OBEC HNĚVOTÍN

VYSVĚTLENÍ ZADÁVACÍ DOKUMENTACE č. 1 ze dne 21.09.2023

Název veřejné zakázky: Instalace FVE na vybraných objektech v majetku obce Hněvotín

1) Objekt A – Budova Obecního úřadu

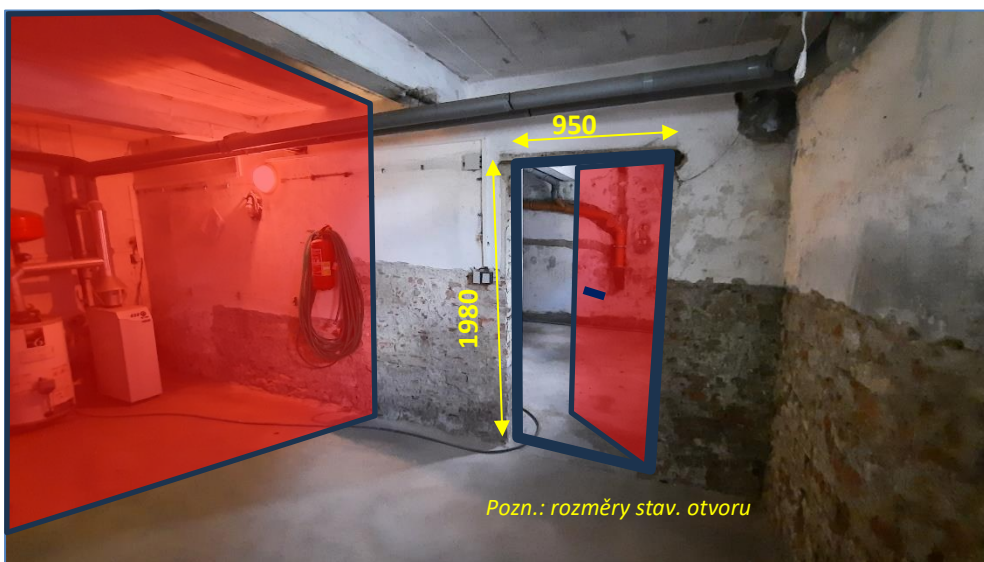
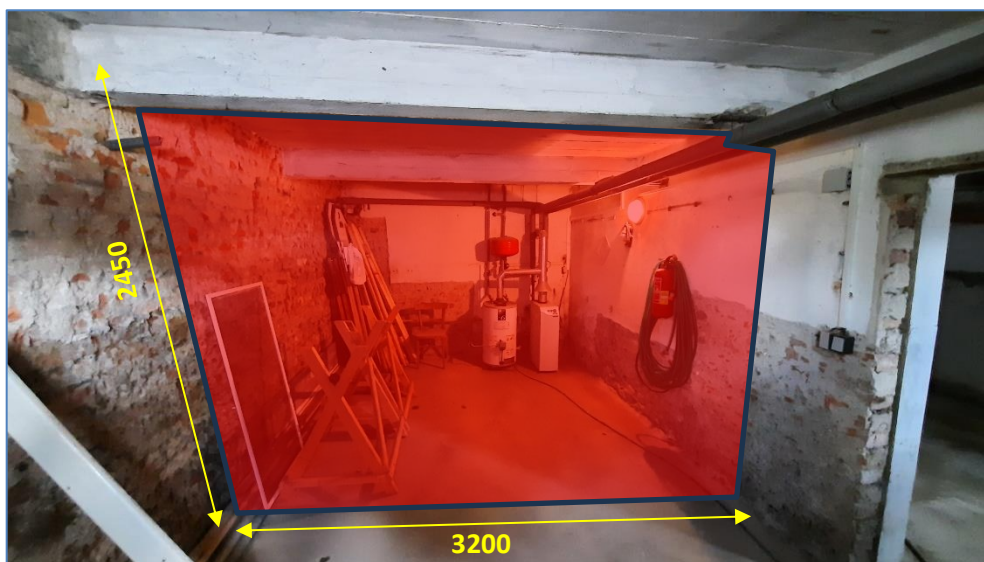
Nově bude jako vyvolaná investice realizace zakázky vyžadováno provedení stavebního oddělení prostorů technického zázemí v 1PP příčkou a samostatným uzavíratelným vstupem dle zadání viz níže. S ohledem na provedenou změnu zadavatel tímto aktualizuje text v dokumentu Zadávací dokumentace, kapitola 4, odstavec pátý, který nově zní takto:

- Zděná příčka např. z pálených či keramických cihel (tloušťka dle požadavků PBŘ)
- Povrchová úprava: oboustranně jemná vápennocement. vnitřní omítka + bílá interiérová barva
- 1x protipožární plné dveře vč. zárubně, kování: klika/ klika+ vložka FAB osazené v místě stávajícího stavebního otvoru
- 1x stropní světlo (přisazený LED panel 60x60 cm) vč. odpovídající NN kabeláže + vypínač na vnější stěně vedle vstupu do nově oddělené technické místnosti

Vyvolanou investicí realizace zakázky na objektu A je kompletní rekonstrukce rozvaděče R1 s osazením vnitřních komponent v aktuálně platném technickém standardu ve stávajícím schématu zapojení (viz fotodokumentace rozvaděče v technické dokumentaci) a provedení stavebního oddělení prostorů technického zázemí příčkou a samostatným uzavíratelným vstupem dle zadání upřesněném ve Vysvětlení zadávací dokumentace č.1.

umístění nového elměr.rozvaděče

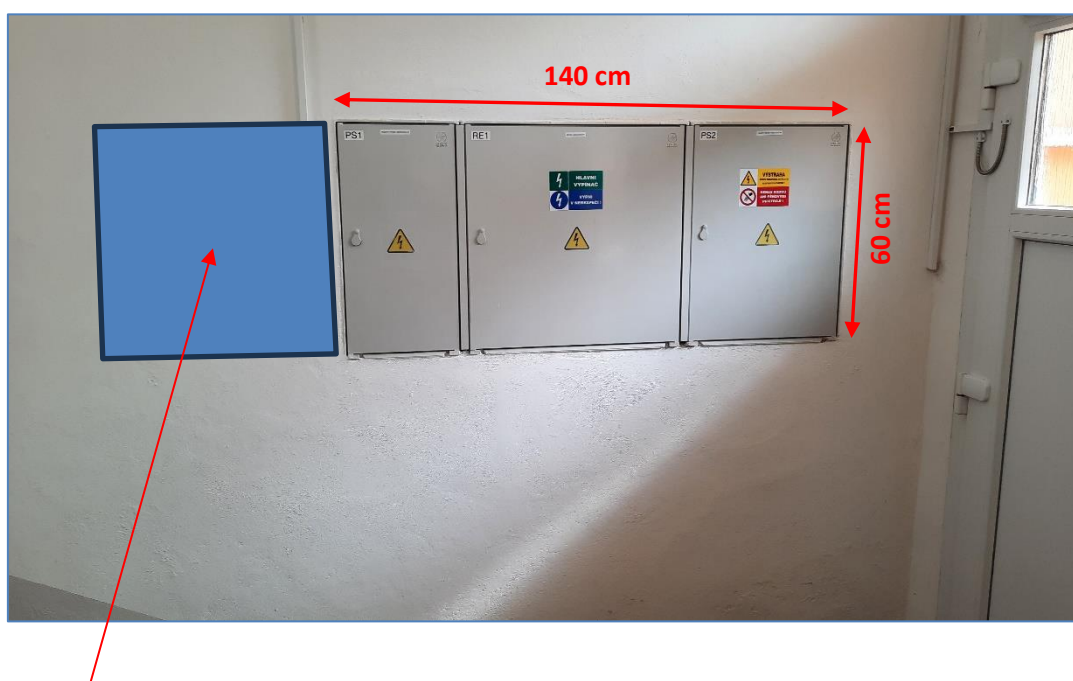
Nově bude jako vyvolaná investice realizace zakázky vyžadována dodávka a instalace zapuštěného hlavního elektroměrného rozvaděče s potřebným vnitřním vystrojením vedle stávajících rozvaděčů v zádveří provozního vstupu do budovy školy (viz fotografie níže). S ohledem na provedenou změnu zadavatel tímto aktualizuje text v dokumentu Zadávací dokumentace, kapitola 4, odstavec devátý, který nově zní takto:

Vyvolanou investicí realizace zakázky na objektu B je zhotovení stavebního oddělení prostorů technického zázemí příčkou a samostatným uzavíratelným vstupem v plánovaném umístění v 1 PP objektu (viz fotodokumentace prostoru včetně základního zaměření v technické dokumentaci) a instalace nového hlavního elektroměrného rozvaděče dle zadání upřesněném ve Vysvětlení zadávací dokumentace č.1.
